福田欧马可中改项目轻卡减震配置4个连接支架沿用一汽项目可行性分析

欧马可中改项目底座连接板状态说明:

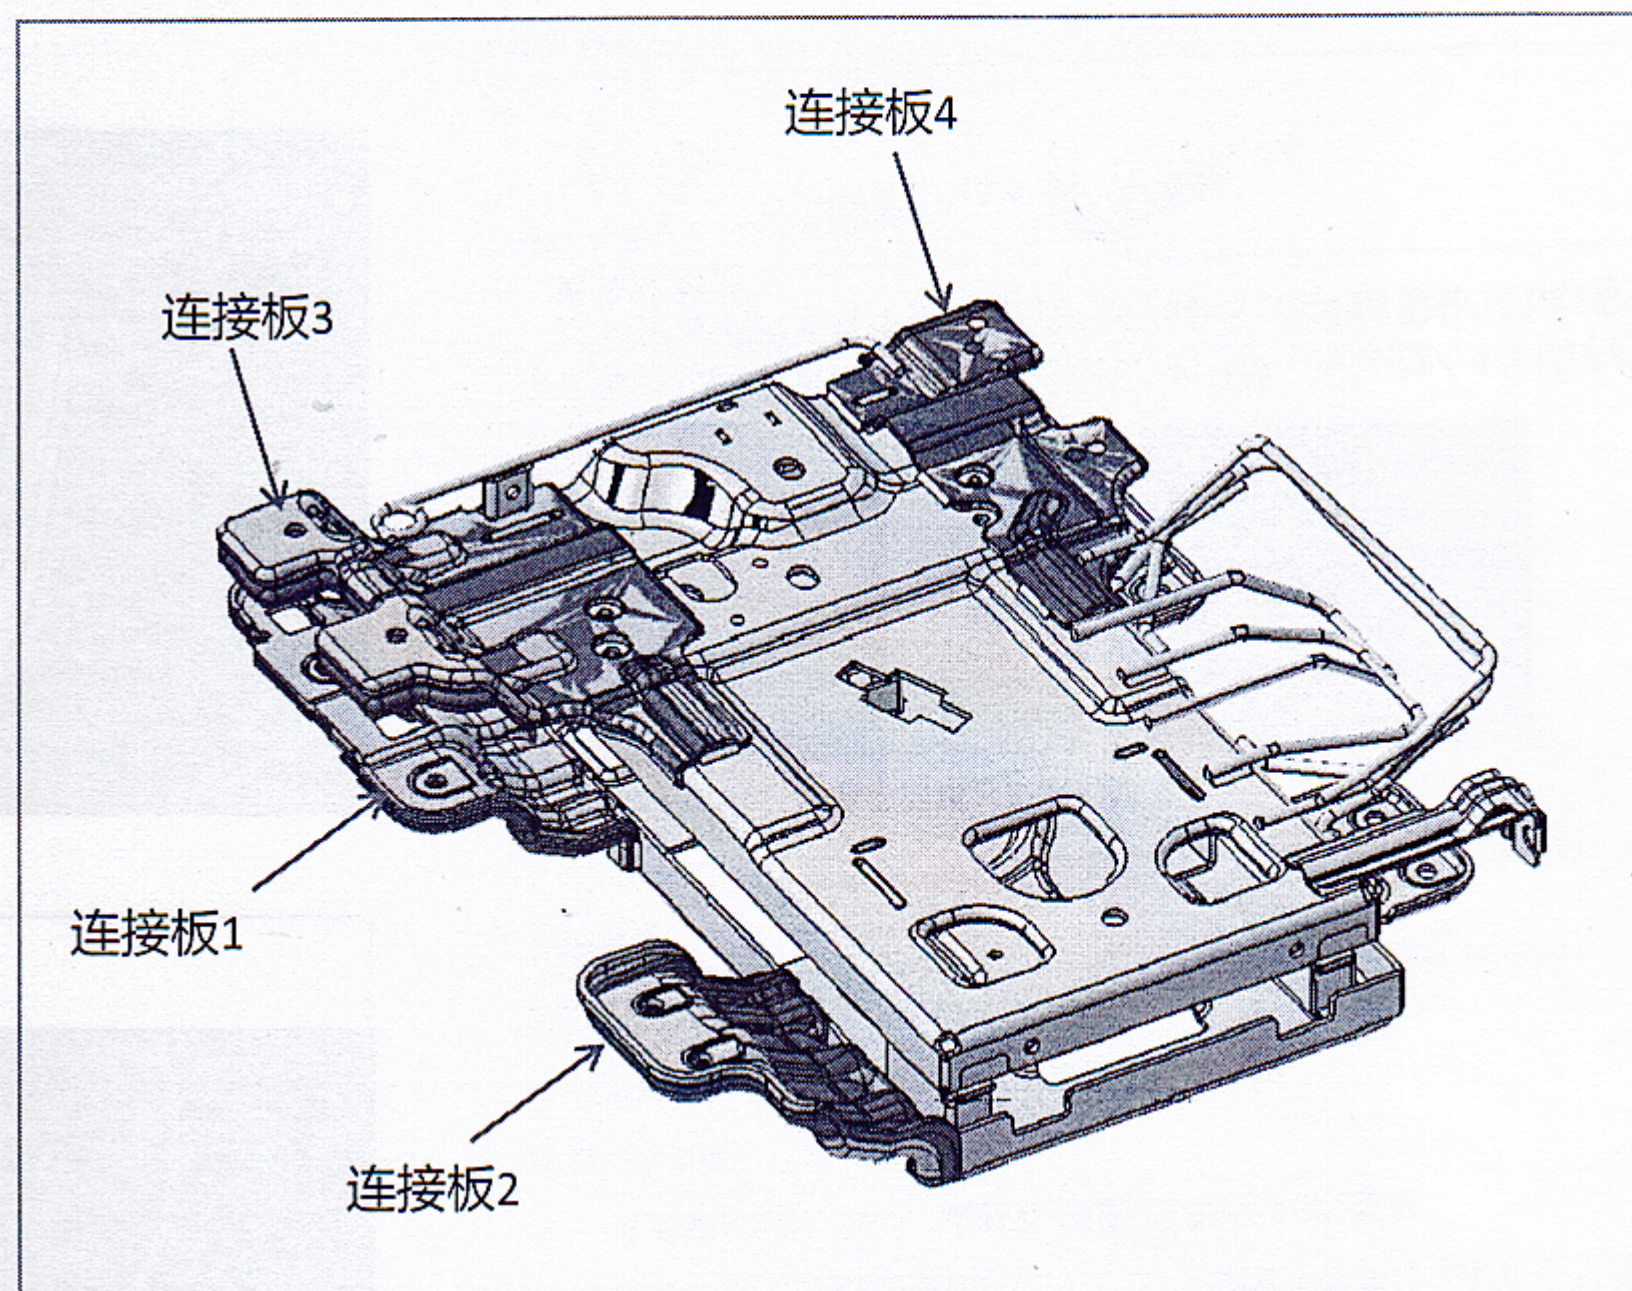
- 欧马可连接板1: 在一汽连接板修模后基础上修模, 修模后两个项目通用此零件, 零件号为SLT0010544 (一汽减震件号)
- 欧马可连接板2: 新开发模具, 同时替换一汽减震的连接板2, 一汽减震连接板2模具作废;
- 欧马可连接板3: 新开模具, 与一汽不能通用;
- 欧马可连接板4: 新开模具, 与一汽不能通用;
